**Décision n°2011-DC-0226 de l’Autorité de sûreté nucléaire du  
27 mai 2011 fixant les prescriptions à caractère technique pour la  
conception et la construction de l’installation nucléaire de base  
n°172, dénommée Réacteur Jules Horowitz, sur le site de  
Cadarache (Bouches-du-Rhône)**

Annexe à la décision n°2011-DC-00226 de l'Autorité de sûreté nucléaire du 27 mai 2011 fixant les prescriptions à caractère technique pour la conception et la construction de l'installation nucléaire de base n°172, dénommée Réacteur Jules Horowitz, sur le site de Cadarache (Bouches-du-Rhône)	Page 3/15
--	---	-----------

Figure 1 - Spectre sismique de dimensionnement (SDD) pour RJH

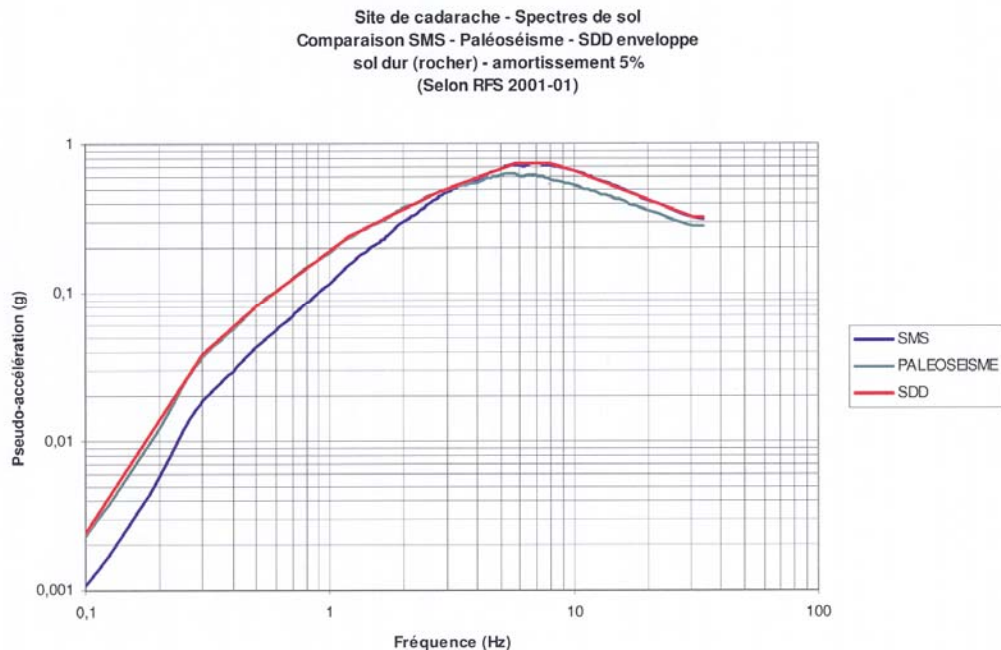
[INB 172-35] Le spectre retenu pour le dimensionnement de l'unité nucléaire est le spectre enveloppe du spectre du séisme majoré de sécurité et du paléoséisme correspondant respectivement aux couples magnitude-distance [M=5,8 ; distance hypocentrale = 7,1 km] et [M=7,0 ; distance hypocentrale = 18,5 km] pour un amortissement réduit de 5%.
